ПАСПОРТ ДОСТУПНОСТИ

объекта социальной инфраструктуры (ОСИ) № 45

объект: Федеральное государственное бюджетное образовательное
учреждение высшего образования «Тульский государственный университет»,
ФГБОУ ВО «ТулГУ» (учебно-производственный корпус)

**АКТ ОБСЛЕДОВАНИЯ
объекта социальной инфраструктуры
К ПАСПОРТУ ДОСТУПНОСТИ ОСИ № 45**

Фото № 2.

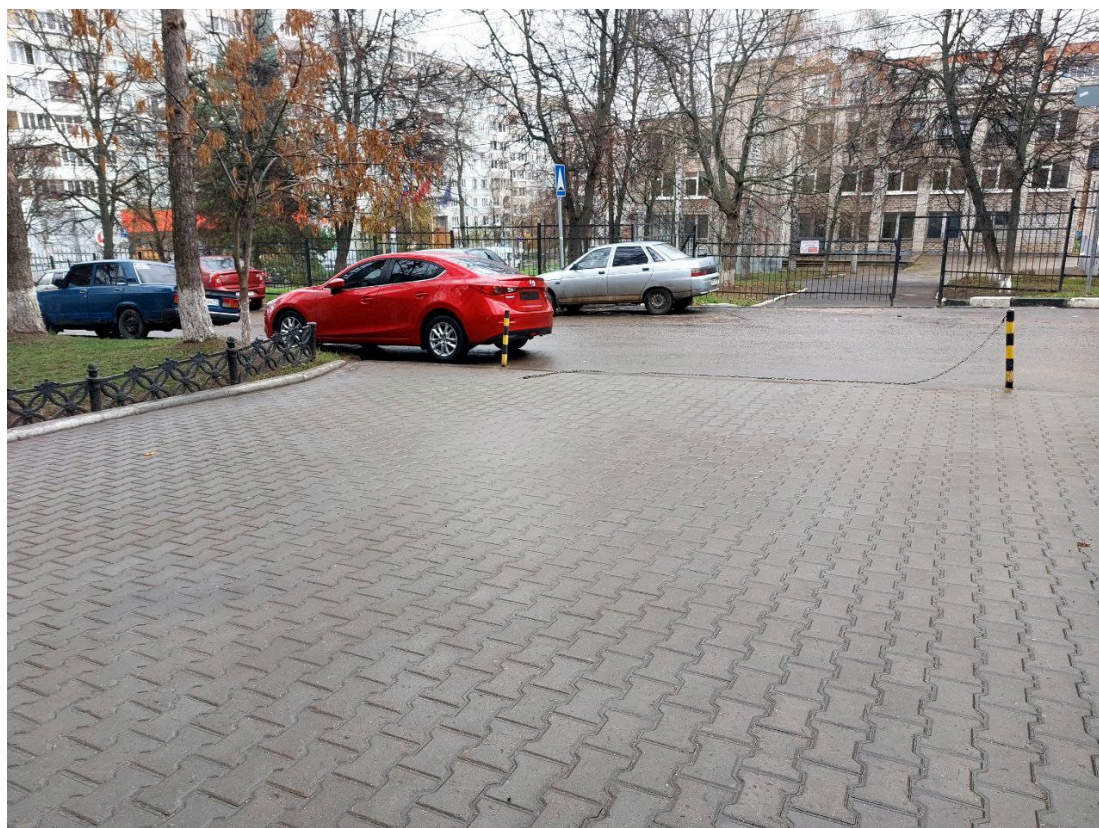
1.5	Автостоянка и парковка	Нет	-	2	Не оборудованы места для парковки автомобилей инвалидов	К,С,О, У,Г	Оборудовать парковочные места для инвалидов габаритным размером, 6,0*3,6 м. Нанести горизонтальный знак «инвалид» размером 0,8м х 1,6м. Обозначить вертикальным дорожным знаком 6.4.17д «Парковка для инвалидов» на высоте 2.1-2.5до нижнего края знака. (согласно ГОСТ Р 52289 ГОСТ Р 52290)	Текущий ремонт Письмо в МО
	Общие требования к зоне	Привести автостоянку и парковочные места автотранспорта инвалидов в соответствие с ГОСТ Р 52289, ГОСТ Р 52290

Фото № 23.

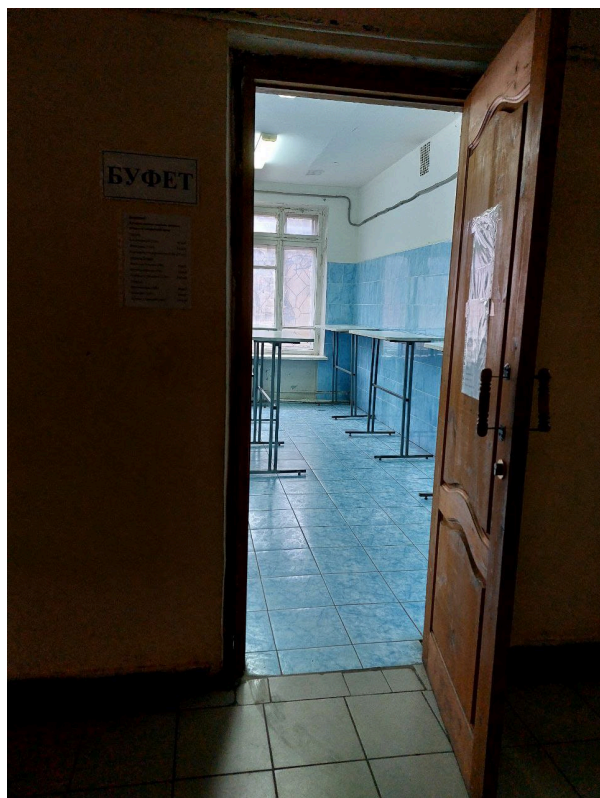
59.13330.2020 п. 6.2.25)	
	Столовая			23	Отсутствуют информирующие тактильные таблички с названием помещений	К, О,С, Г,У	Установить информирующие тактильные таблички рядом с дверью со стороны дверной ручки на высоте 1,4-1,6м от уровня пола, выполненные рельефно-точечным и рельефно-графическим способом с названием и номером помещений	Текущий ремонт
				24	Ширина дверного проема менее 0,9 м	К,О,С, Г,У	Предусмотреть ширину дверных проемов не менее 0,9м в свету. (п. 6.1.5 СП 59.13330.2020) До ремонта обе створки двери должны находиться в открытом состоянии	Текущий ремонт
				24	Не предусмотрены и не обозначены места для инвалидов	К, О, С, Г, У	Рекомендуется предусмотреть не менее одного стола для посетителя-инвалида (предусмотреть место, обозначить знаком доступности, расположить ближе ко входу)	Текущий ремонт

Фото № 33.

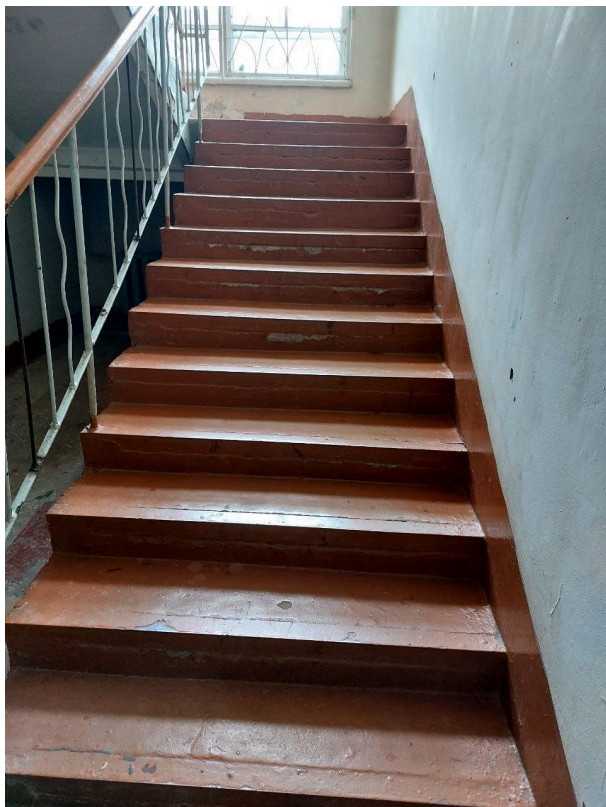
3.2	Лестница (внутри здания)	Есть		10, 11, 12, 33, 35	Отсутствует контрастное выделение краевых ступеней верхнего и нижнего лестничных маршей	С	Выделить краевые ступени лестницы контрастными полосами шириной не менее 0,08м. по всей ширине лестничного марша (п. 6.2.8 СП 59. 13330.2020)	Текущий ремонт
				33, 34	Отсутствуют бортики на боковых краях ступеней, не примыкающих к стенам	О	Рекомендуется оборудовать бортики высотой не менее 0,02м или применить другие устройства на боковых краях ступеней, не примыкающих к стенам, для предотвращения соскальзывания тростей (п.6.2.8 СП 59. 13330.2020)	Текущий ремонт
				12, 34	Отсутствуют травмобезопасн ые окончания у поручней	О, С, Г, У	Перед нижним и верхним маршами внешних лестницы следует предусмотреть завершающие части	Текущий ремонт

3.6	Пути эвакуации (в т.ч. Зоны безопасности)	Есть		11, 18, 33	Отсутствуют указатели направления движения для инвалидов на путях эвакуации, выполненных на светонакопительных информационных табличках	К, О, С, Г, У	Предусмотреть указатели направления движения на путях эвакуации, выполненные на светонакопительных информационных табличках (планы эвакуации, направление движения при эвакуации). К доступному выходу /входу	Текущий ремонт
				19	Отсутствуют светозвуковые оповещатели для управления эвакуацией людей при пожаре	К, О, С, Г, У	Установить светозвуковые оповещатели на этажах и путях движения, а также в местах, где инвалид может оказаться один (универсальный санузел, лифт), а также в лифтовых холлах и в противопожарных зонах установить оборудование с системой двухсторонней связи. Обозначить общего сбора для МГН знаком Е 21 «Пункт (место) сбора» (СП 59.13330.2020 п. 6.5).	Текущий ремонт
					Отсутствуют зоны безопасности	К, О, С, Г, У	Следует предусматривать не менее одной	Капитальный ремонт

Фото № 39.

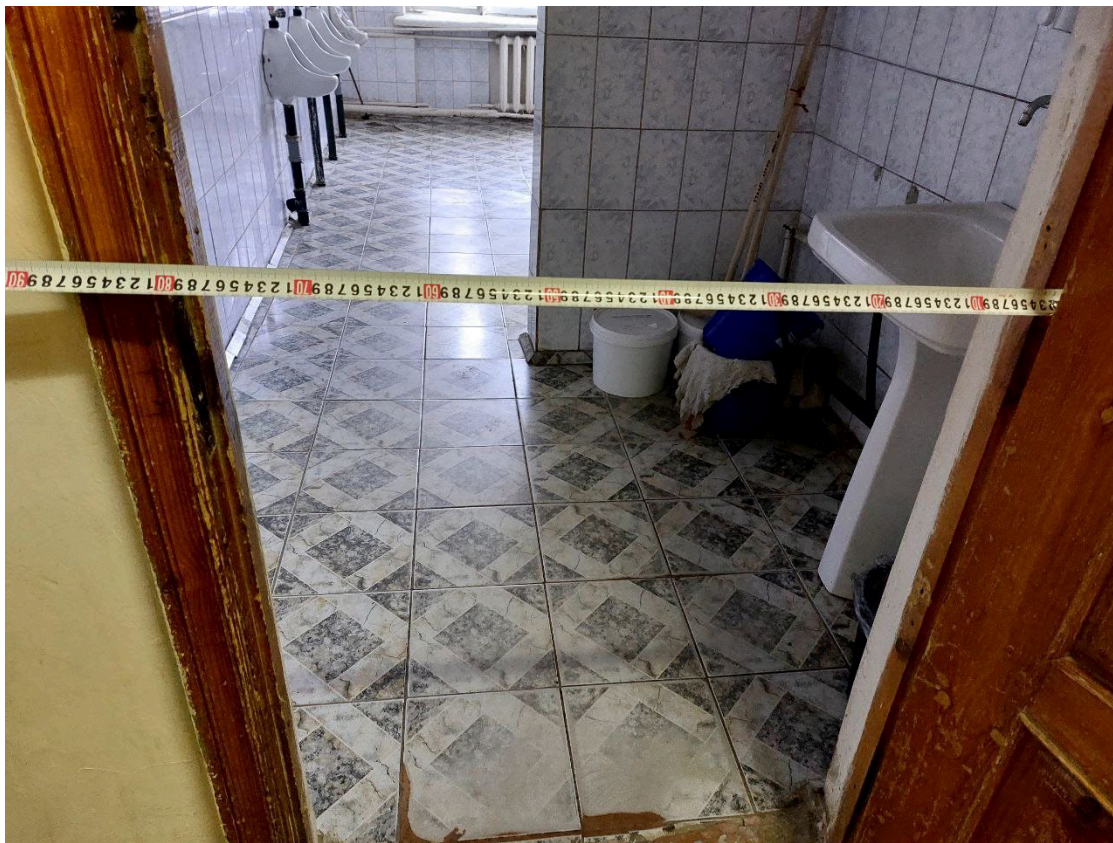
39	Ширина дверного проема менее 0,9 м	К,О,С, Г,У	Установить двери с шириной рабочей створки не менее 0,9 м в свету. До капитального ремонта допустимая ширина дверных проемов 0,8 м в свету (п. 6.1.5 СП	Капитальный ремонт
